Nr ZP-1/2/2010

Dot. Zamówienie publiczne Nr ZP-1/09, Remont z przebudową konstrukcji stropu i więźby dachowej nad nawą, prezbiterium, zakrystią i kruchtą z wymianą pokrycia z gonta, drewnianego zabytkowego kościoła w Węglewicach

SZCZEGÓŁ POŁĄCZENIA GONTU Z DACHEM
PRZY ŚCIANIE WYŻSZEJ

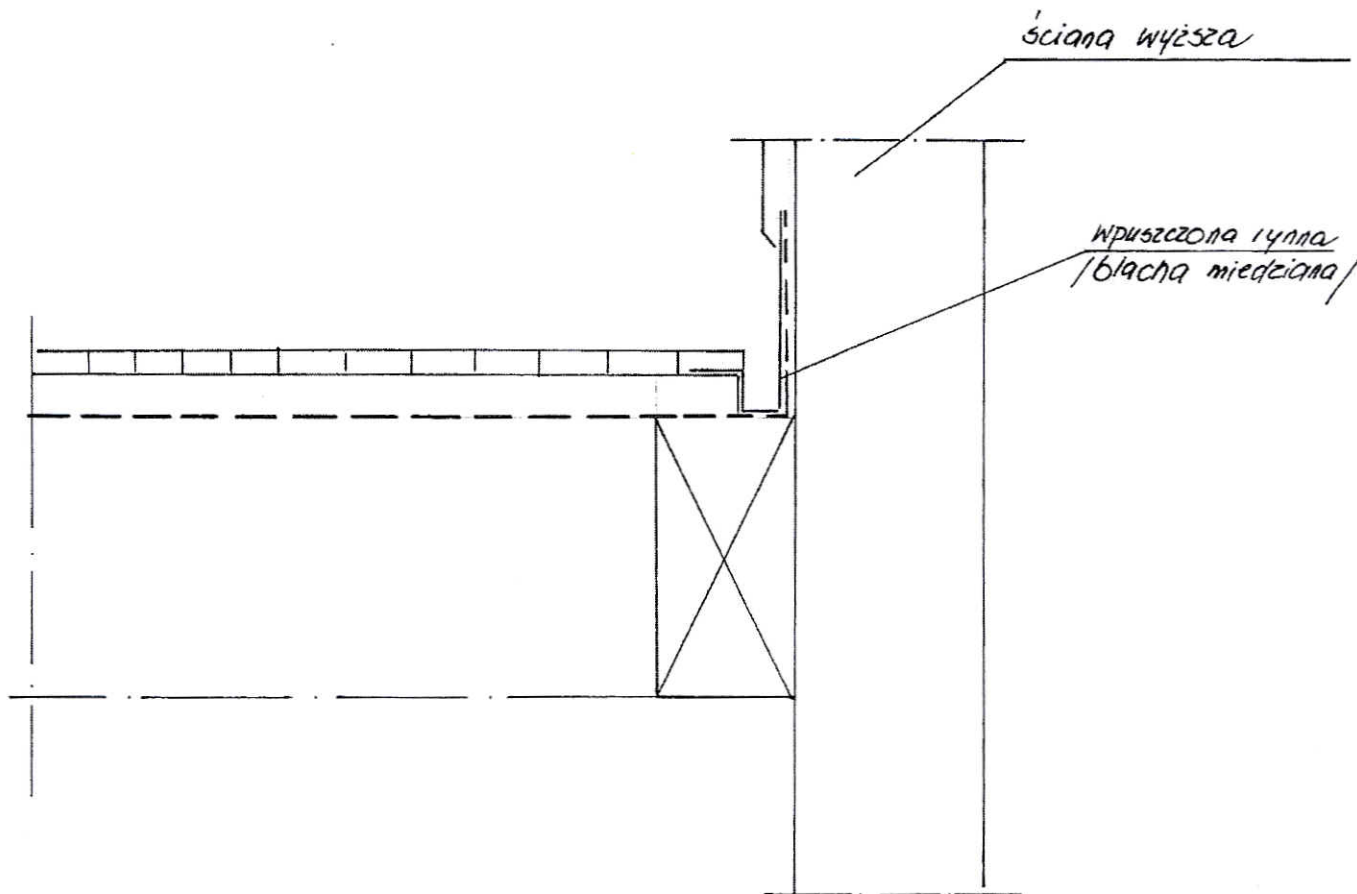
1. Proszę narysować szczegół połączenia gontu z dachem przy ścianie wyższej.
2. Czy konieczne jest zastosowanie gontu osikowego. Bardzo pęka gdy wysycha, czy nie lepiej zastosować gont sosnowy lub dębowy?

Ad. 1. - rys. nr 1 (w załączeniu)

DOT. PKT 4

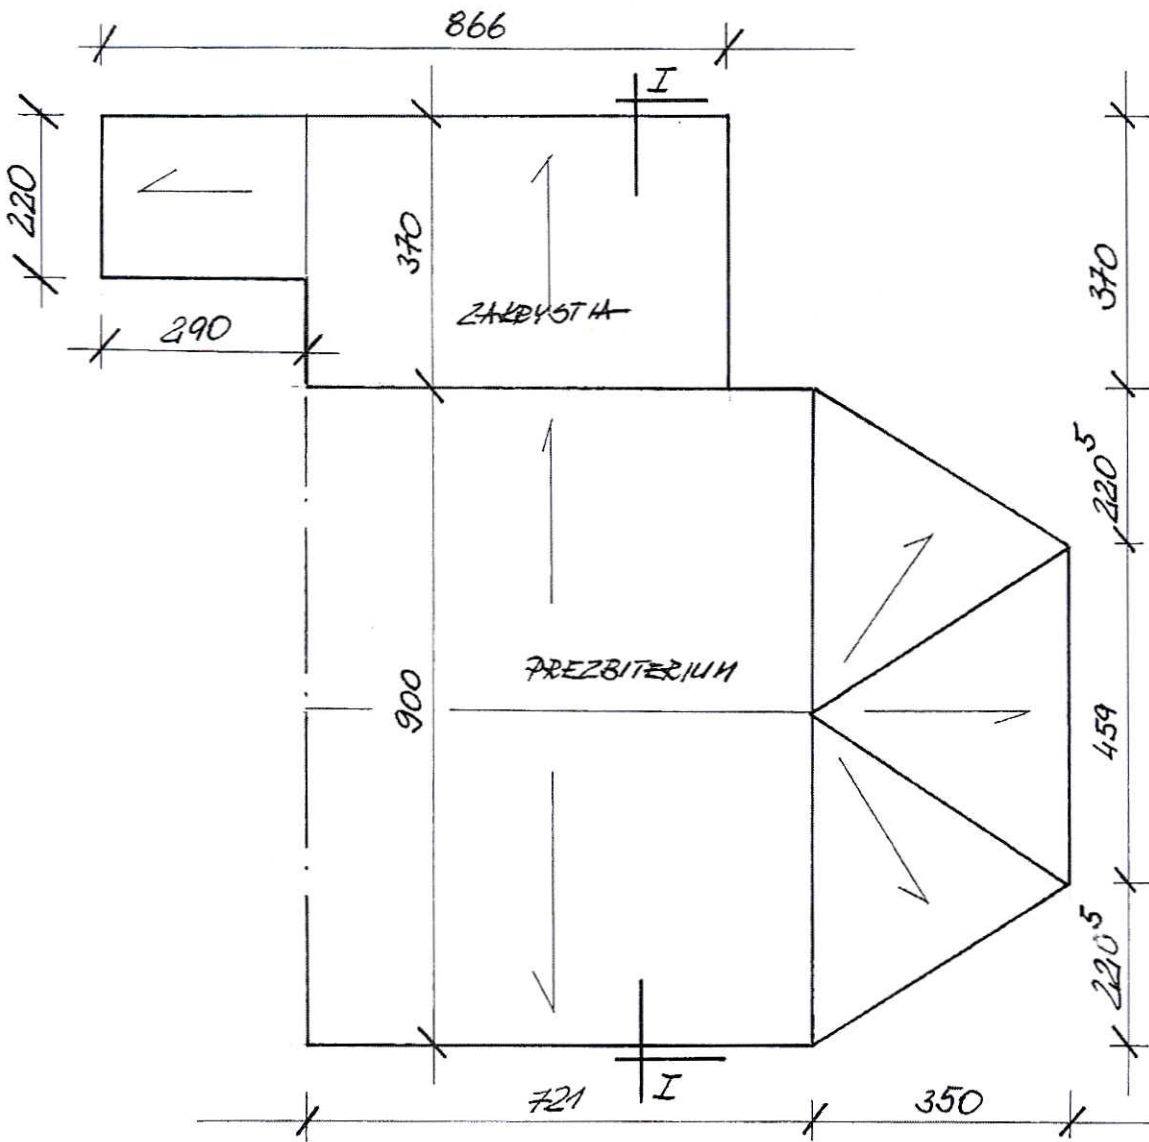
3. Jaka jest grubość blachy nakładki stalowej w kształcie bumerangu przy połączeniu krokwi i belki stropowej?
4. Brak wymiarów i przekrojów dachu nad prezbiterium i zakrystią celem dokładnego pomiaru powierzchni dachu. Proszę uzupełnić rysunki.

Ad. 4. - rys. nr 4 (w załączeniu)
